「もんじゅ」廃止措置第2段階に向けた検討状況

2020年12月21日

日本原子力研究開発機構（JAEA）

ナトリウムドレン後の概略状態

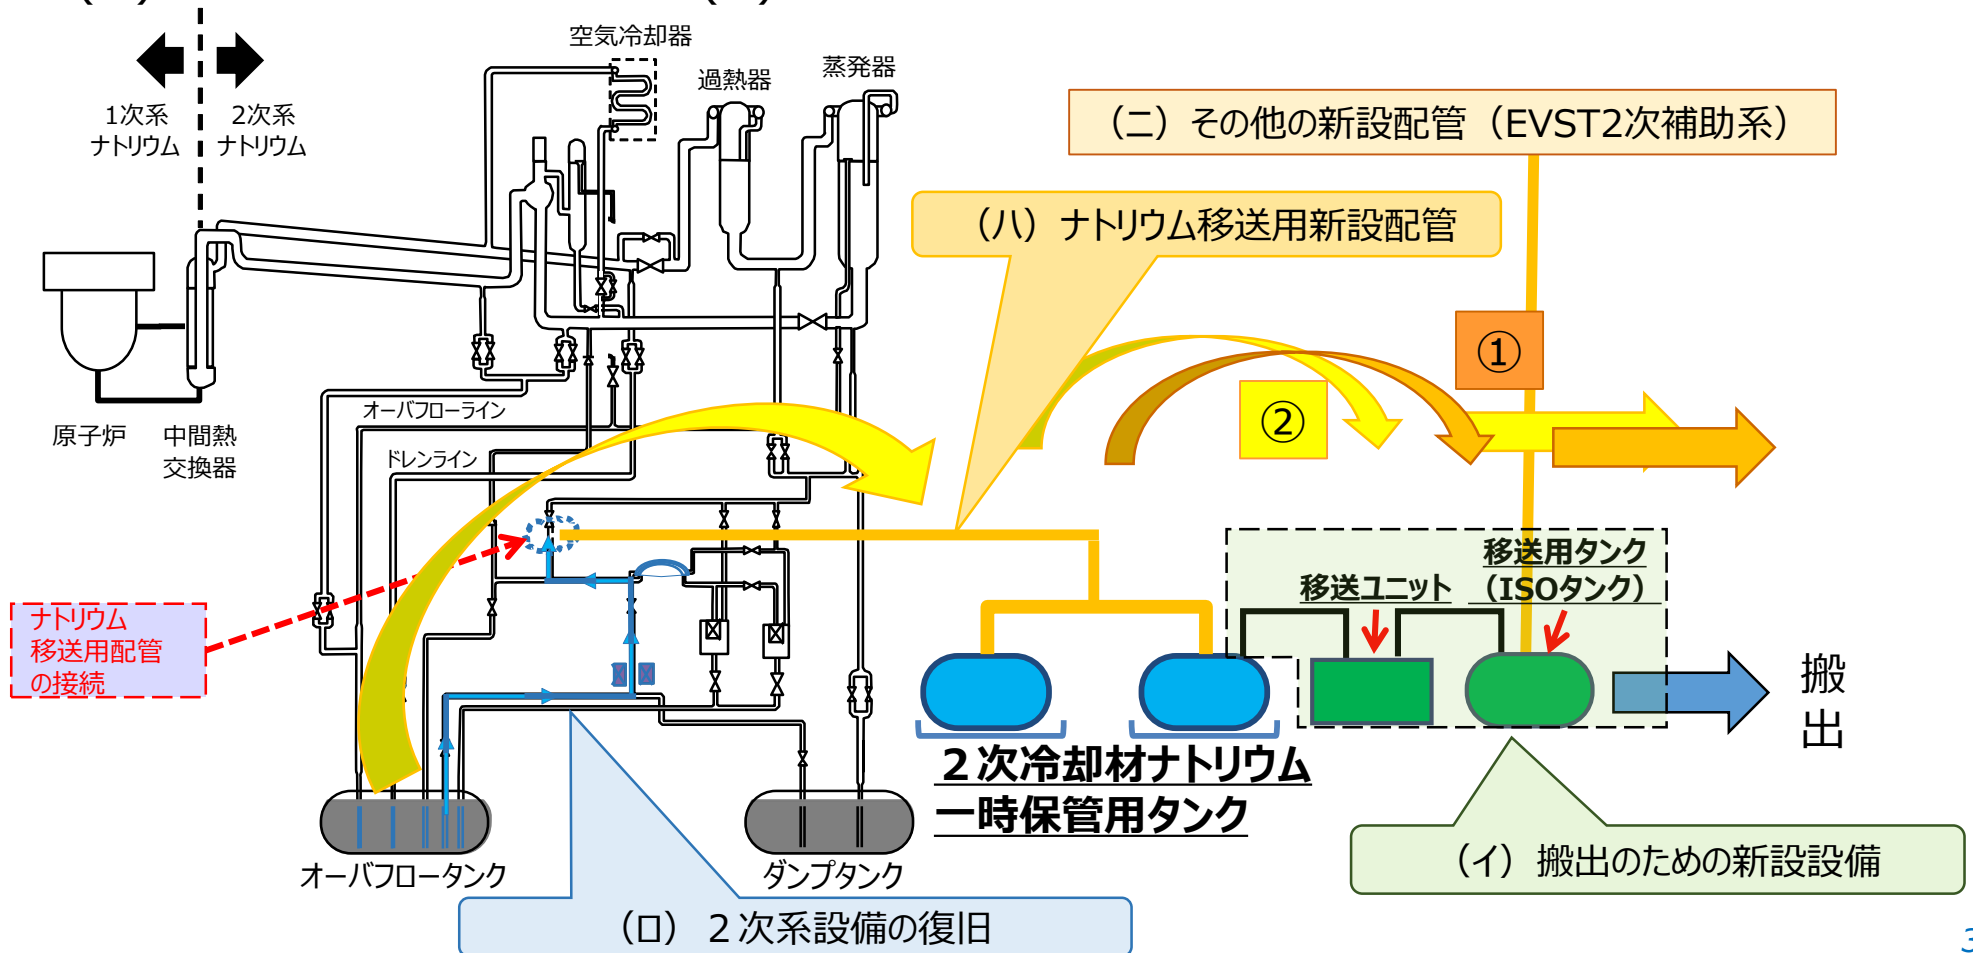
- 1) 当初設計の通り。現有設備によってナトリウム漏えいリスクに対応可能
- 2) 新たな一時保管用タンクの追加設置スペースの確保が困難。適時搬出を行うとしても炉上部を通過し燃料出入機通路を経由するため様々な作業リスクを伴うこと、1次系ナトリウムに接触するため放射性廃棄物が増加すること等の多くの追加課題がある

- 1) を選択する

3.1 放射性固体廃棄物の処理

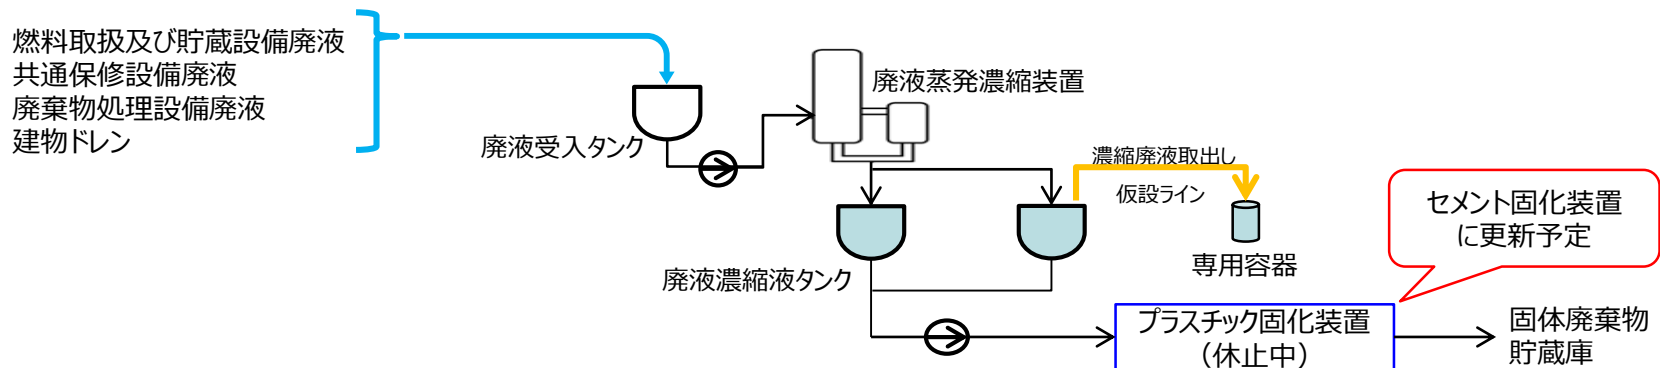
- ナトリウム機器の洗浄作業（解体含む）に伴って発生する濃縮廃液の発生量がセメント固化装置の処理能力を超える可能性があり、安定化処理方法によっては追加の基礎試験が必要となる可能性があるなど、新たな課題について明らかになったことから、濃縮廃液が、いつ、どの程度発生するか、第2段階以降の廃止措置工程と合わせて検討するとともに、セメント固化装置の設置工事に伴う現場の取合い等を総合的に勘案し、セメント固化装置の処理能力や設置工程等を検討すべきである
- このため、現行の廃止措置計画において「2020年度までに廃止措置計画に反映して変更認可を受ける」としている固化装置の更新に係る詳細な計画については、必要な時期までに廃止措置計画に反映することとし、その時期については、第2段階に着手するまでに廃止措置計画に反映することとしたい
- なお、セメント固化装置による固型化処理が開始されるまでの間、既設の廃液濃縮液タンクによる濃縮廃液の貯蔵を継続することになるが、災害防止上の観点から問題となる事項はないことを確認した
- 一方、本年6月までの燃料体取出し作業の実績から、第1段階において発生する濃縮廃液の発生量は、既設の廃液濃縮液タンクの貯蔵容量を超えないため、一時保管用の専用容器の設置は不要であることを確認した（廃樹脂タンクについても同様）
- また、第2段階に実施するしゃへい体等の取出し作業に伴って発生する濃縮廃液を考慮しても、既設の廃液濃縮液タンクの貯蔵容量を超えない可能性が高く、現在想定しているセメント固化装置の処理能力は、燃料体取出し作業やしゃへい体等の取出し作業に伴う濃縮廃液の発生量に比べて十分なものとなっていることを確認した
- 以上を踏まえ、廃止措置計画を変更したい

- ナトリウムをドレンした後に機器・配管等の内面に残留するナトリウム量について概略評価を行った結果、数十トンオーダーになる可能性がある。（しゃへい体等の取出しまでの総ナトリウム量の100倍以上）
- この残留ナトリウムを全てセメント固化装置により固型化処理すると仮定した場合、濃縮廃液の発生量のピーク値が現在想定しているセメント固化装置の処理能力を超える可能性がある
- また、残留ナトリウムの安定化処理方法に係る海外知見を含めた調査・検討を実施した結果、選択する安定化処理方法によって濃縮廃液の性状への影響が大きく、これらをセメント固化する場合は、追加の基礎試験が必要となる可能性があるなど、新たな課題についても明らかになってきた

- 濃縮廃液が、いつ、どの程度発生するか、第2段階以降の廃止措置工程と合わせて検討するとともに、セメント固化装置の設置工事に伴う現場の取合い等を総合的に勘案※し、セメント固化装置の処理能力や設置工程等を検討する
- 第2段階に着手するまでに、セメント固化装置の導入に係る計画（スケジュール）を廃止措置計画に反映して変更認可を受けるとしたい。なお、再度先送りしない計画とする

➤ 一時保管用の専用容器の設置に係る記載について、廃止措置計画から削除する。

第10-3図
第1段階における放射性固体廃棄物の処理系統説明図

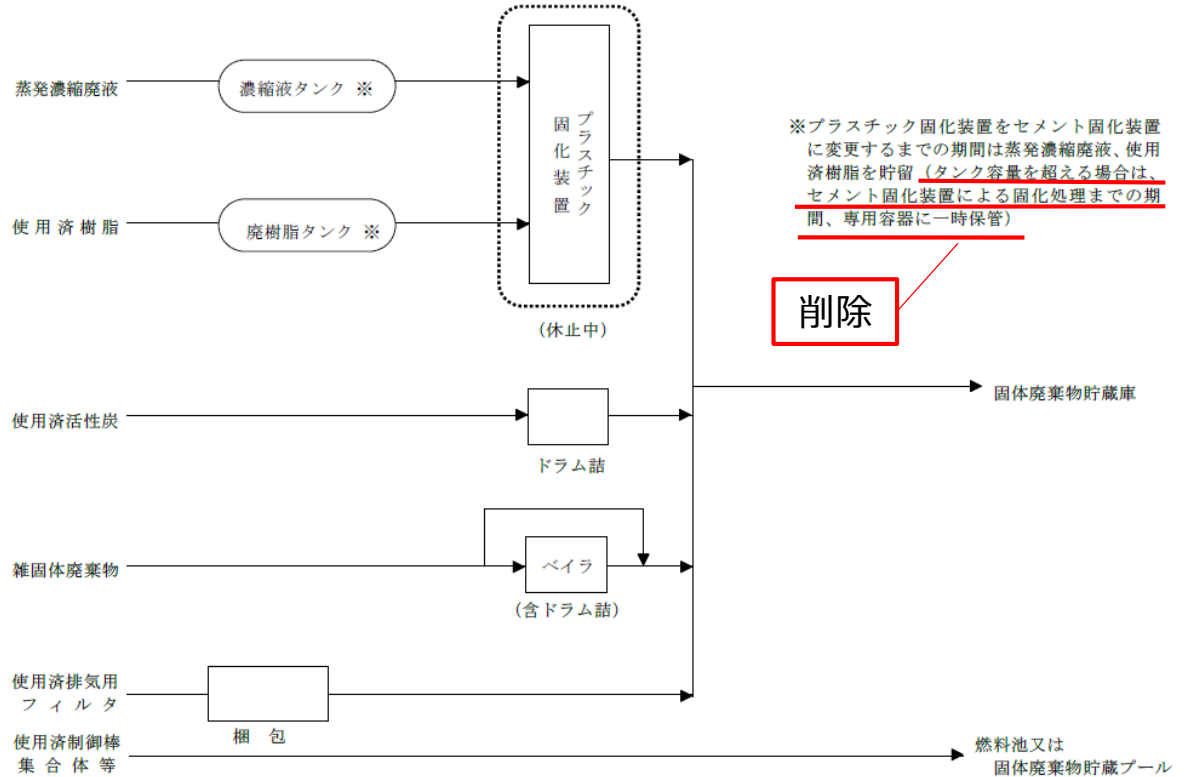
放射性固体廃棄物の種類	推定発生量
廃液蒸発濃縮装置濃縮廃液	約21m ³ → 約5m ³
